**REVITALIZACE LÁZEŇSKÉHO PARKU KYSELKA - aktualizace 2020**  
**- doplnění projektové dokumentace 14. říjen 2020**

**září 2020 / 14.10.2020**

Na základě konzultace projektu 29.9.2020 na AOPK regionální pracoviště Ústí nad Labem bylo dohodnuto, že dojde k úpravě a doplnění projektové dokumentace.

## 4 – KÁCENÍ KEŘŮ K36

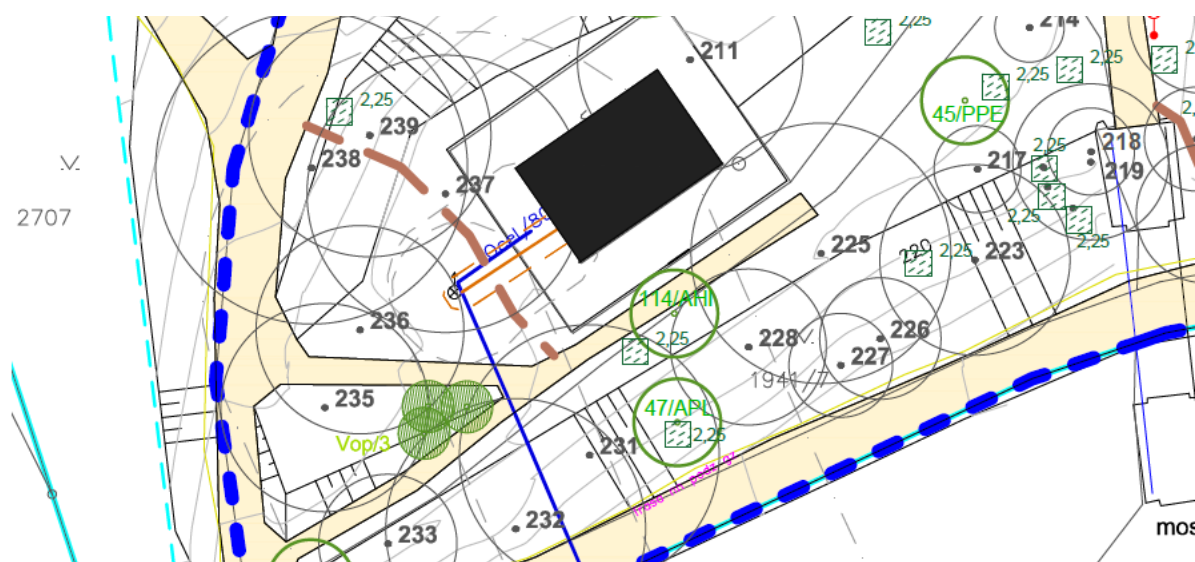
V dendrologickém posudku je špatně uvedeno, že bude v rámci keřové skupiny K36 káceno 30m<sup>2</sup> keřových porostů a 3m<sup>2</sup> budou zachovány. Jedná se o písarskou chybu, realita odpovídá výkresové části PD. Káceno bude 3m<sup>2</sup> a zachováno bude 30m<sup>2</sup>.
